# ფასადი 9 - 12 ღერძებში.

## კორპუსი №1.

| | | მრავალფენიანი საცხოვრებელი კომპლექსის პირველ ეტაპზე ქალაქ თბილისში ზ/ნ№ -3 მიწის ნაკვეთზე. კ№24241 | |

| | | კორპუსი - №3. ფასადი 1 - 4 ღერძებში. | |

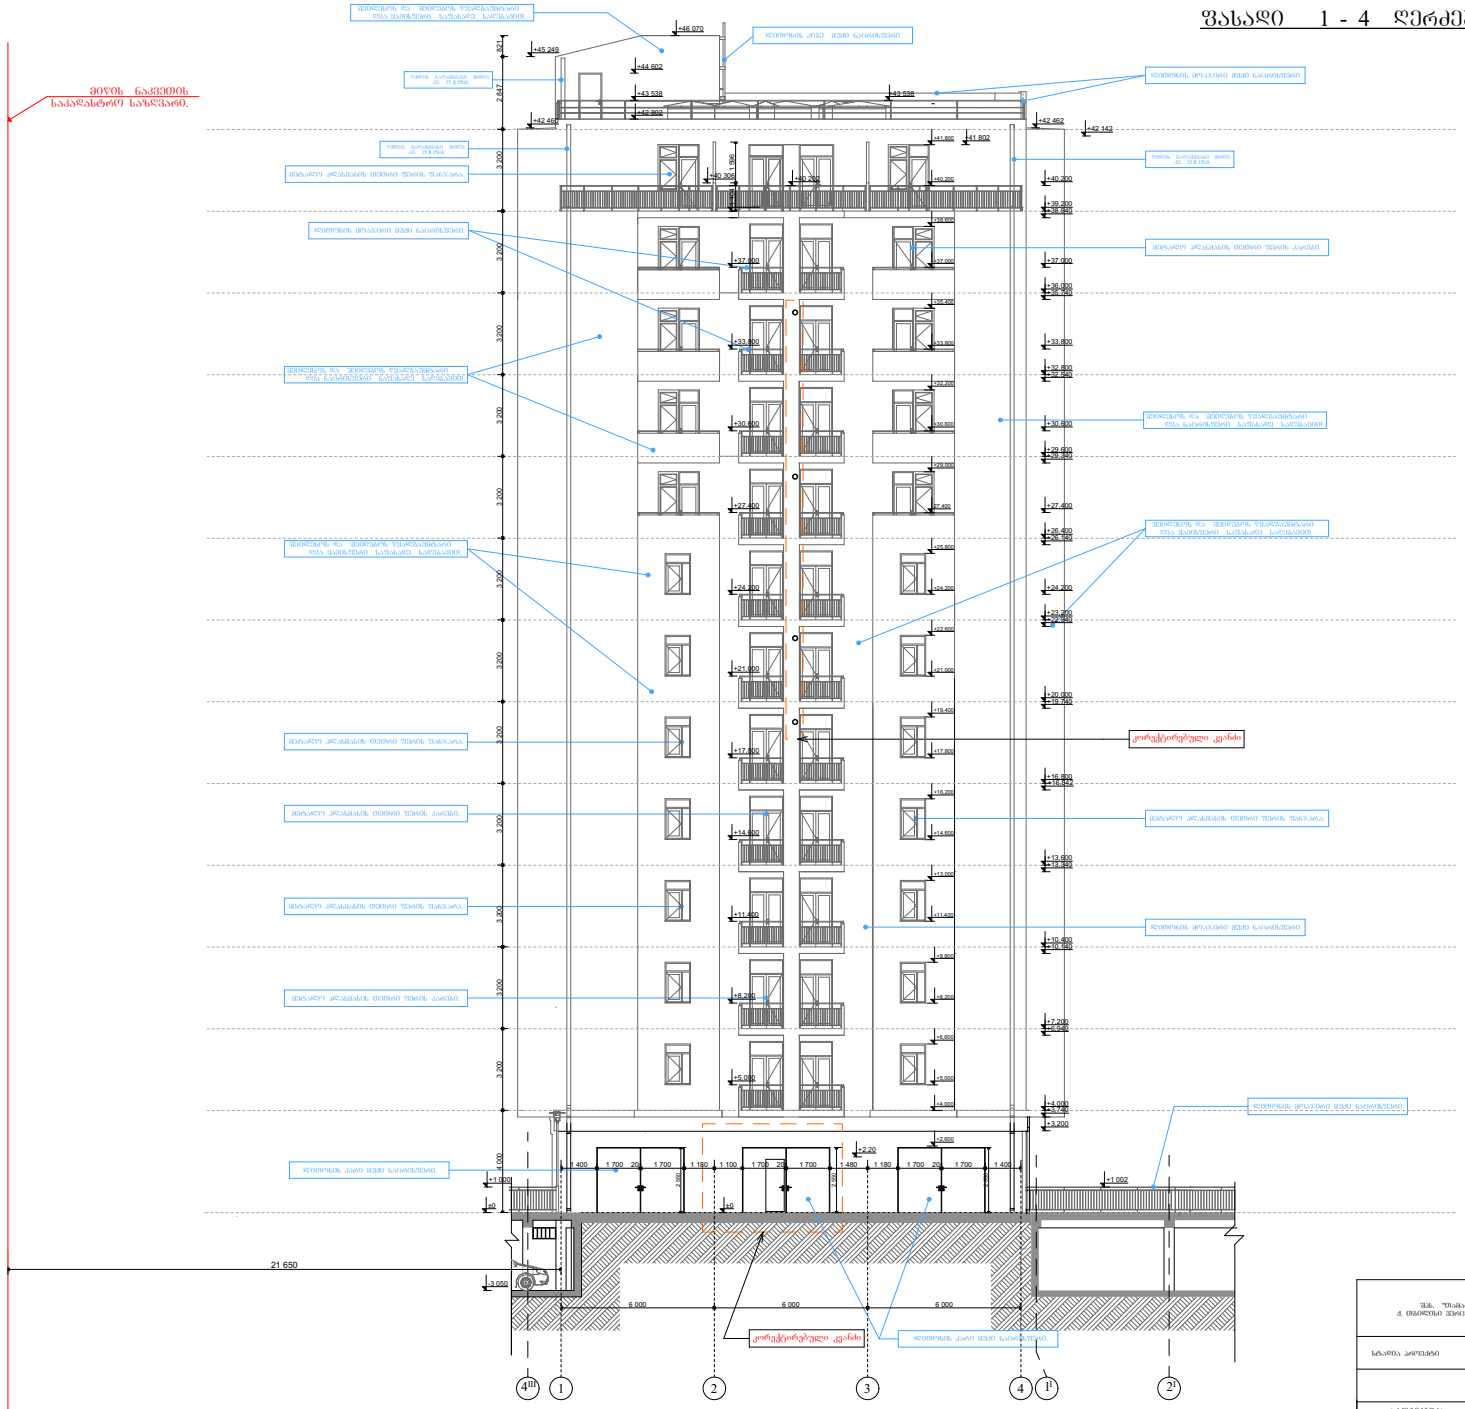
მოცემულ ფასადზე კორექტირების ფარგლებში, 0.00 ნიშნულზე შეცვალა კარების კონფიგურაცია. ნაწილობრივ ამოჭრილია კედლები, რომელიც განკუთვნილია გათბობის ძვაბის მილებისთვის.

| არქიტექტორი | ნინო ნინოშვილი | კორპუსები - №3. შპასონი 4 - 1 ღერძებში. | |

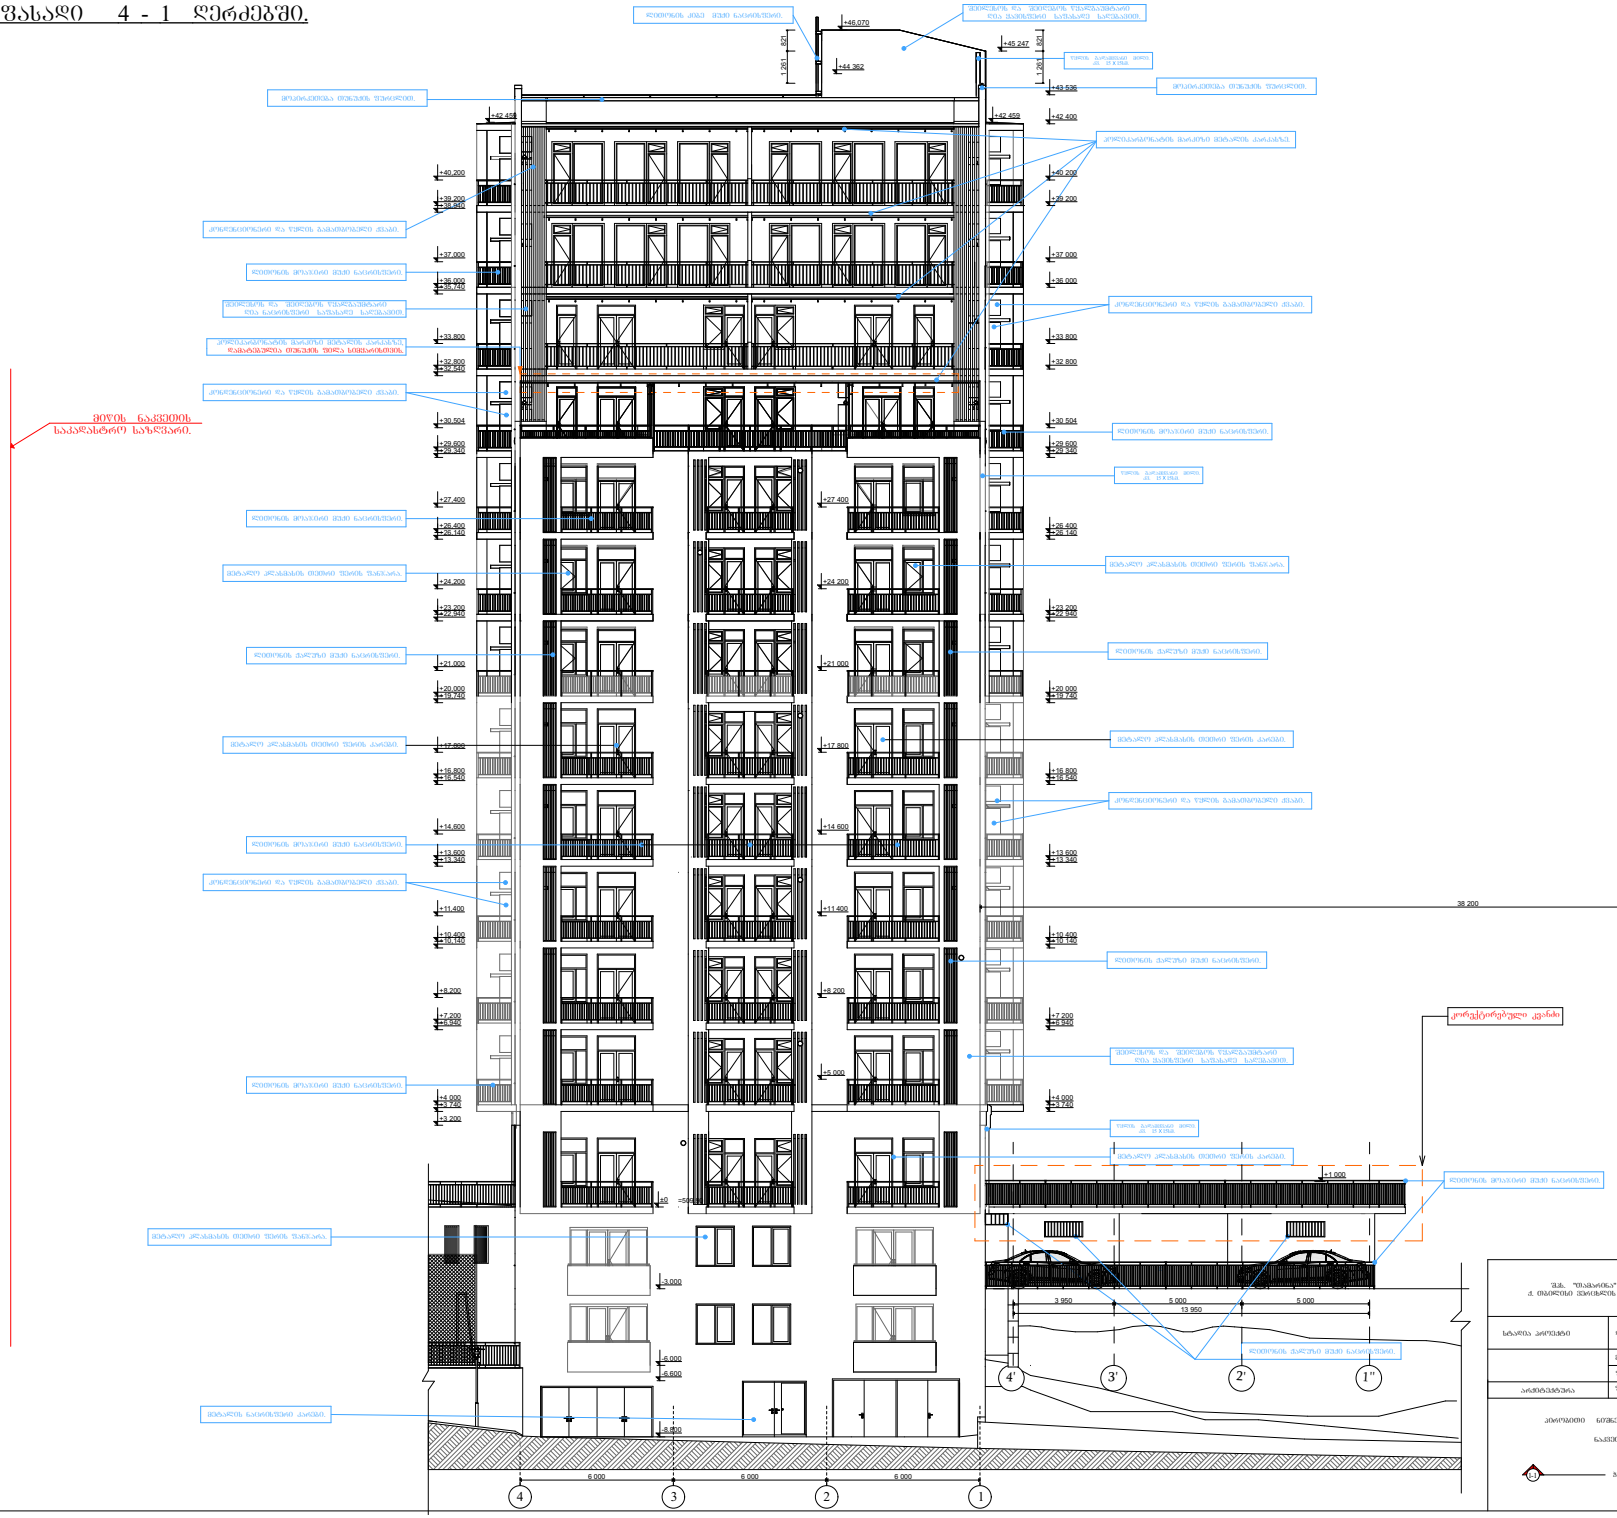
მოცემულ ფასადზე კორექტირების წარგზავნაში, 1-4' ღერძებს შორის დაშმატა ღიობი, +32.80 ნიშნულზე აიშნს გადახურვაზე, პოლიკარბონატის მარკიზზე დამატებულია თუნუქის ფილა. ნაწილობრივ ამოჭრილია ქალუზები და კედლები, რომელიც განკუთვნილია გათბობის ძვაბის მოლებისთვის.

| არქიტექტურა | | ფასადის - №3. ფასადი თ - ა ღერძებში. | |

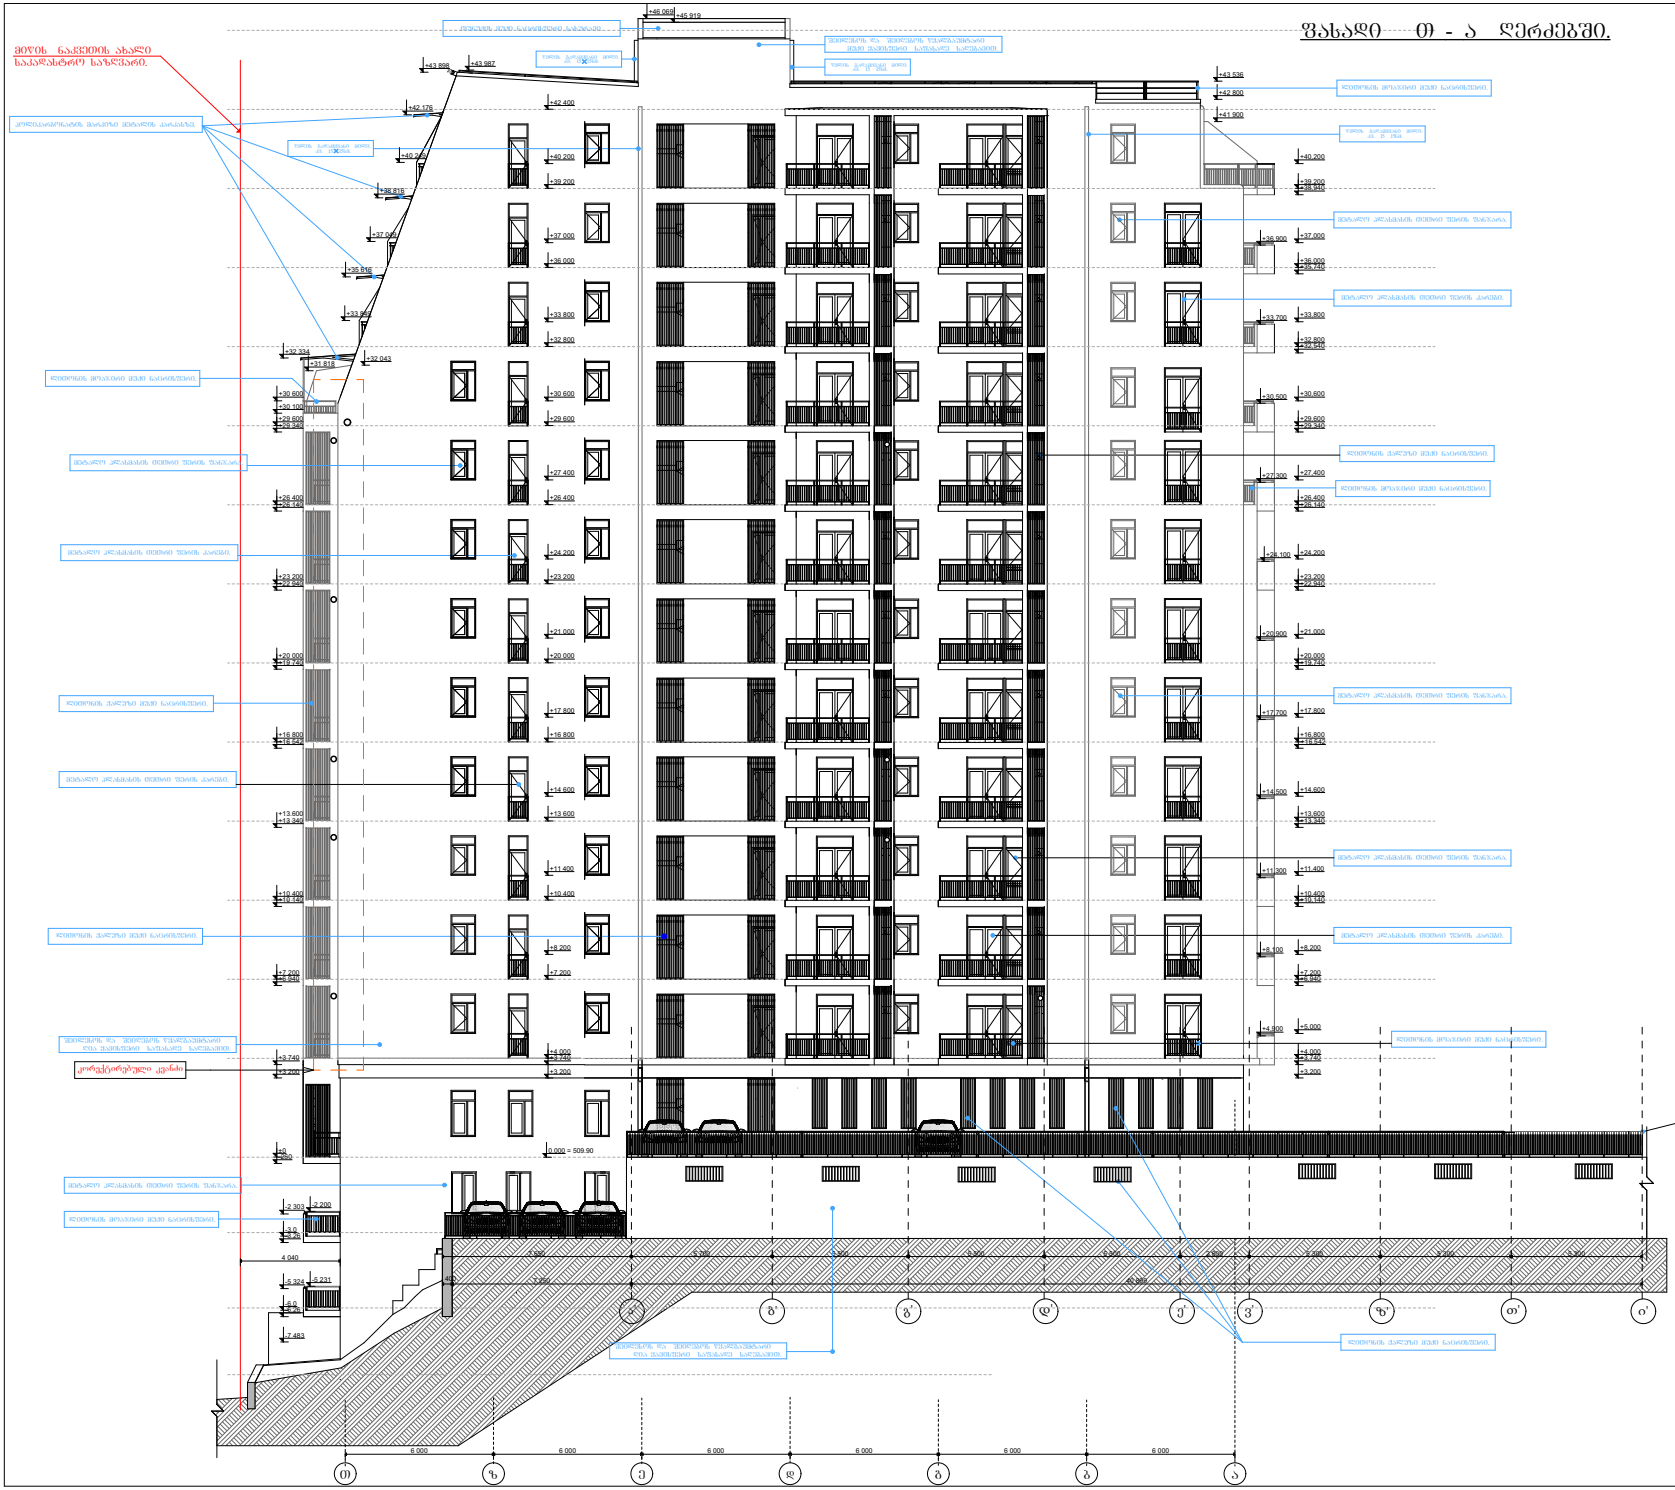
მოცემულ ფასადზე კორექტირების ფარგლებში ნაწილობრივ ამოჭრილია ფანჯრები და კედლები, რომელიც განკუთვნილია ბათბობის ძვაბის მოლებისთვის.
